Objet : REIMS – Caserne Colbert – Visites de la cellule témoin

## Compte rendu acoustique des visites de la cellule témoin (n°101 – R+1) des 20/03/2014 & 10/04/2014

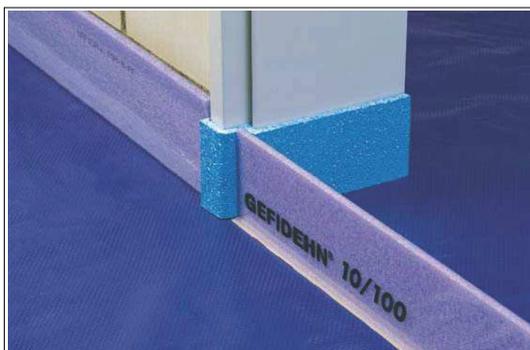
Attention aux remontées périphériques de la sous-couche acoustique de la chape flottante au niveau des cloisons. Elles ne doivent être arasées qu'après la pose des plinthes (en carrelage ET en bois) afin de garantir la désolidarisation complète de la chape. Un joint souple à la pompe sera l'élément de finition du raccordement entre le carrelage du sol et les plinthes lorsque celui-ci est apparent.

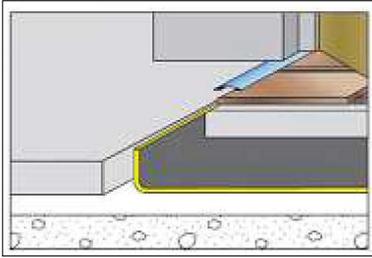
De même, la remontée sur les huisseries doit être bien mise en place et ne devra pas être dégradée par la pose du revêtement de sol.
